**СОЕДИНЕНИЯ ТРУБОПРОВОДОВ РЕЗЬБОВЫЕ.
ЗАГЛУШКИ**

**ГОСТ
21873—78***

Изменение № 2 ГОСТ 21873—78 Соединения трубопроводов резьбовые Заглушки. Конструкция и размеры

Изменение № 3 ГОСТ 21873—78 Соединения трубопроводов резьбовые. Заглушки. Конструкция

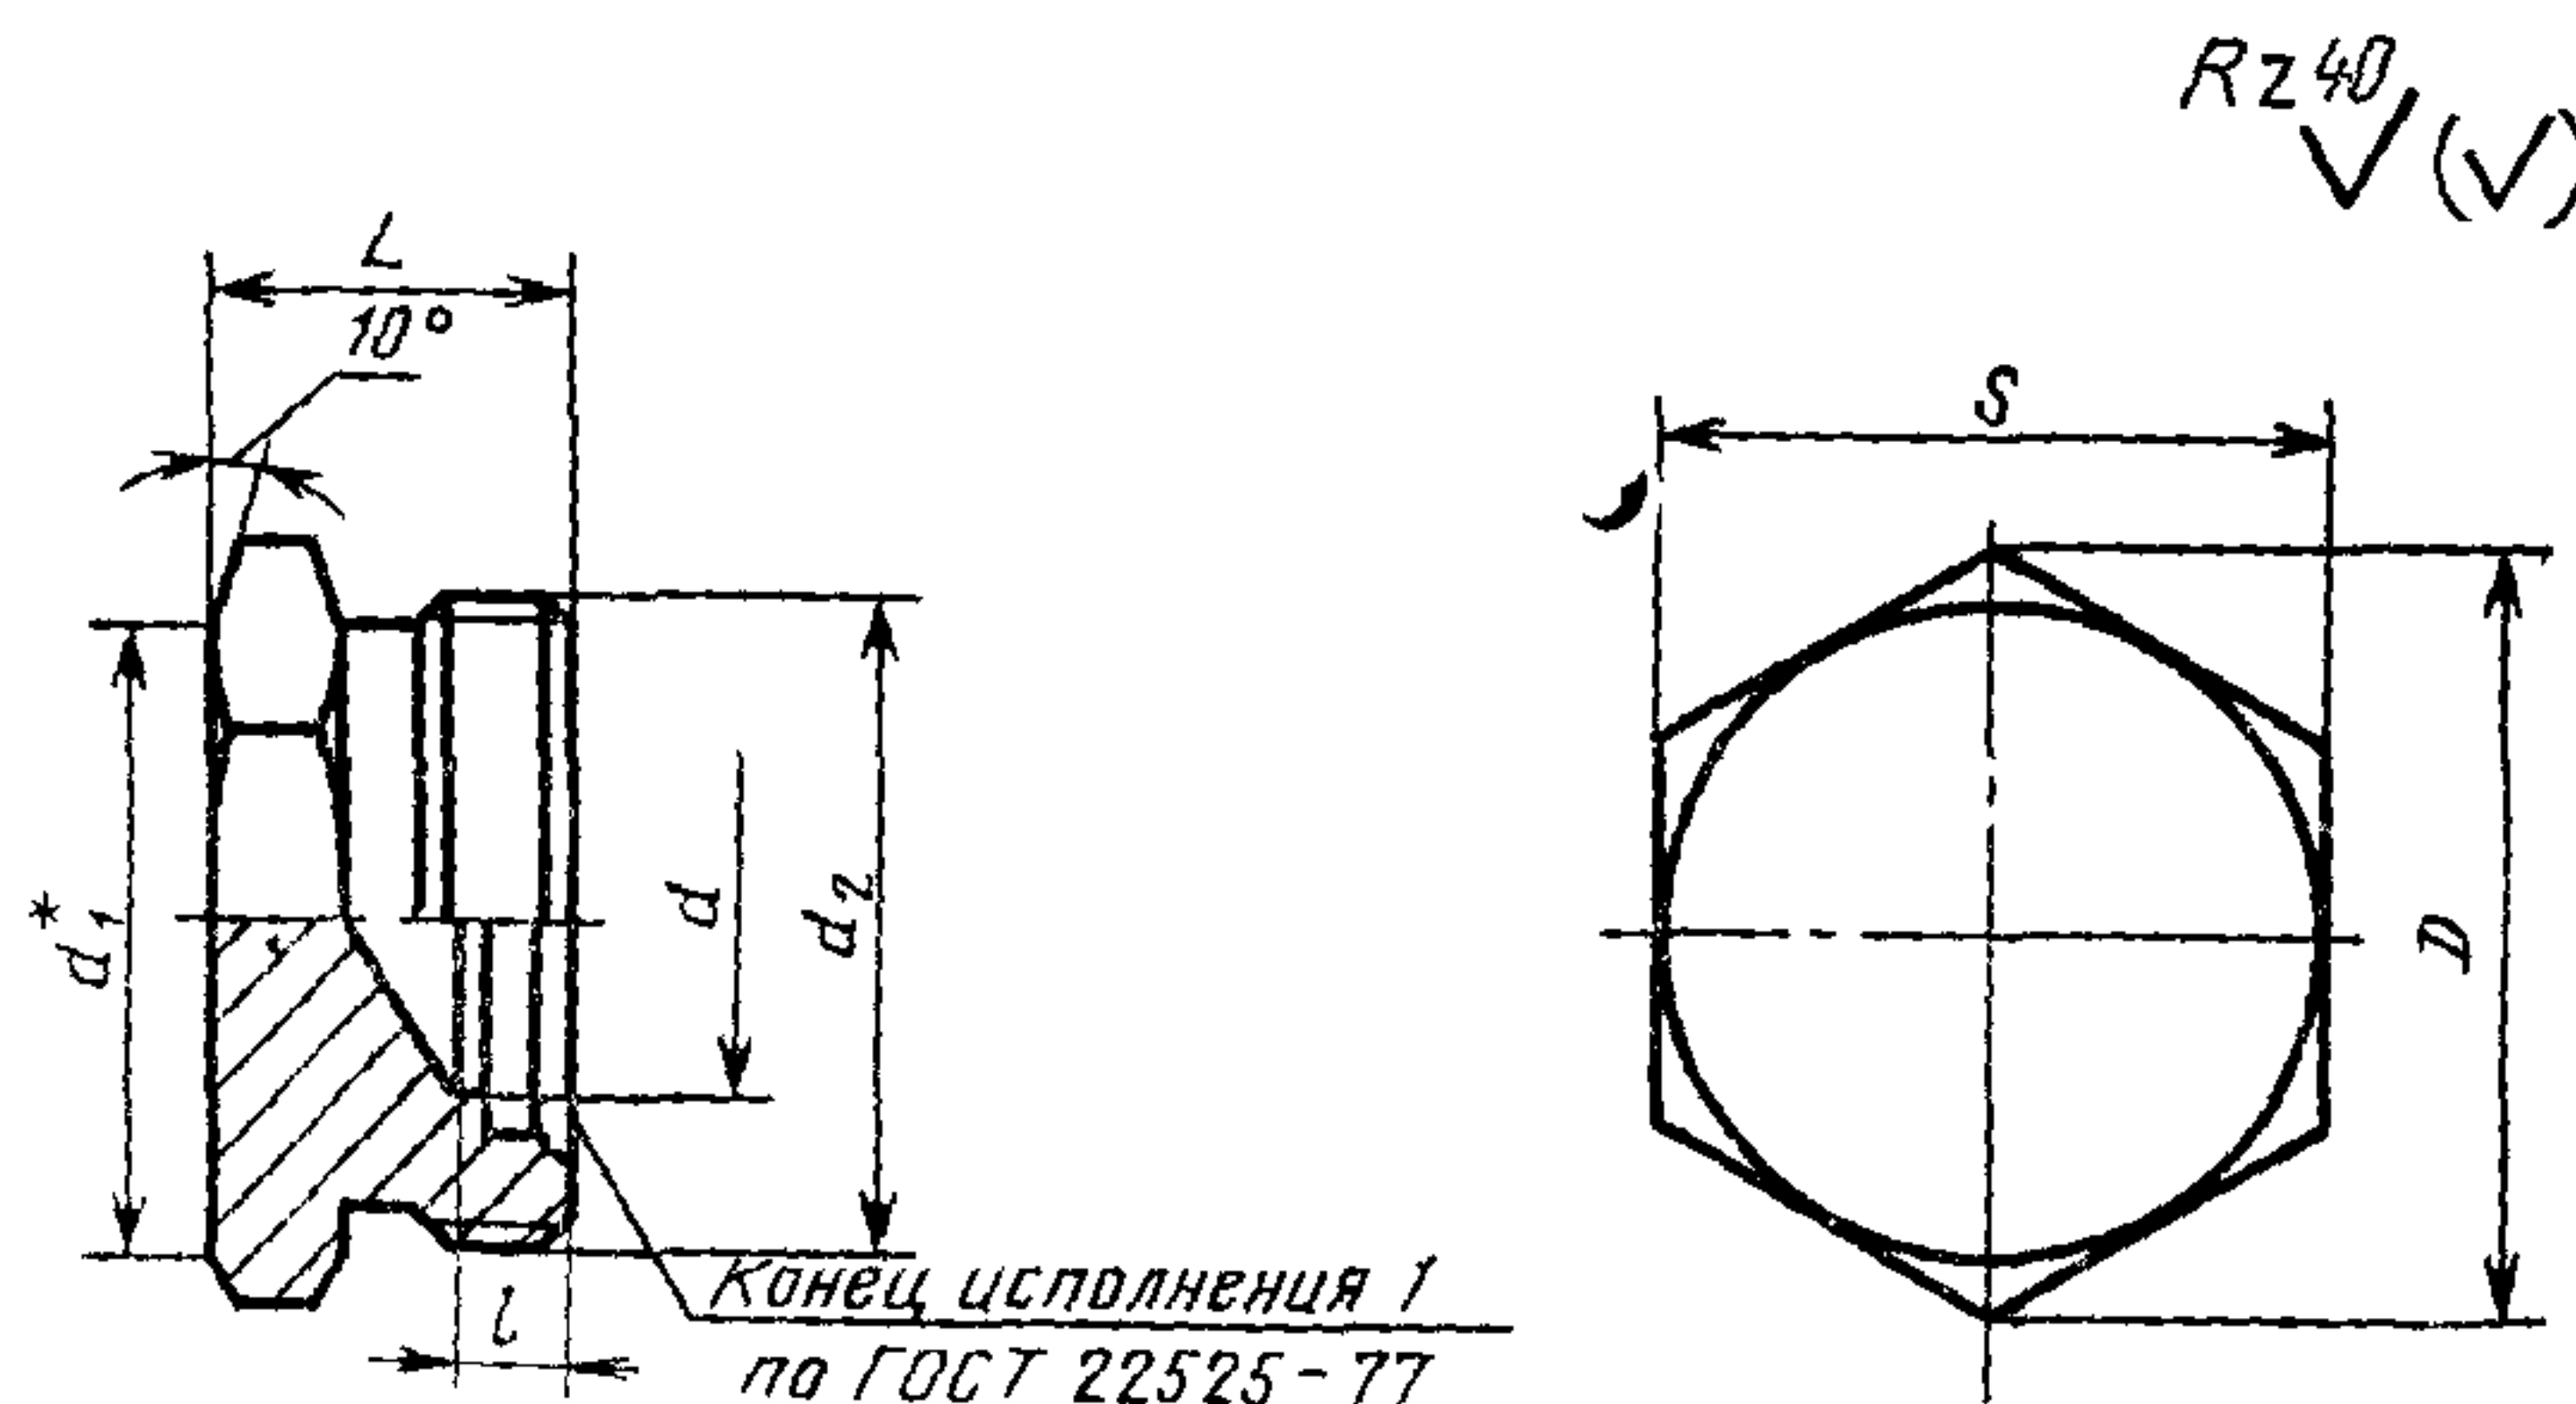
Пункт 2 Чертеж Заменить значение шероховатости $Rz40$ на 12,5, таблица Графа «Наружный диаметр трубы D_n ». Для группы 2 заменить значения 16 на (16), 34 на (34),

графа L Заменить предельное отклонение $\pm \frac{IT16}{2}$ на $\pm 0,3$,

графа d . Заменить значения для групп 2 — 30,0 на 29,0, 3 — 5,0 на 4,0, 6,0 на 5,0, 8,0 на 6,0, 10,0 на 7,0, 12,0 на 10,0, 15,0 на 13,0, 18,0 на 19,0,

Пункт 2 Чертеж Заменить значение 10° на 10° max ,
таблица Заменить наименование графы «Условный проход D_v » на «Номинальный размер (условный проход) $DN(D_v)$ »,

графа «Наружный диаметр трубы $D_{\text{н}}$ » Заменить значение 14 на (14),
графа d_2 Заменить значение $M27 \times 2$ на $M26 \times 1,5$ ($M27 \times 2$),
графа d Заменить значения
для группы 1— 4,0 на 4,5,
для группы 2 — 7,0 на 8,0, 9,0 на 10,0, 11,0 на 12,0, 14,0 на 15,0, 18,0 на 19,0, 23,0 на 24,0, 29,0 на 30,0 (2 раза),
для группы 3—3,0 на 4,0, 4,0 на 5,0, 5,0 на 7,0, 6,0 на 8,0, 7,0 на 10,0, 10,0 на 12,0, 13,0 на 16,0, 19,0 на 20,0, 22,0 на 25,0, 28,0 на 32,0,
графа D Для $D_{\text{н}} = 15$ заменить значение 25,4 на 27,7,

графа *S*. Для $D_n = 15$ заменить значение: 22 на 24;
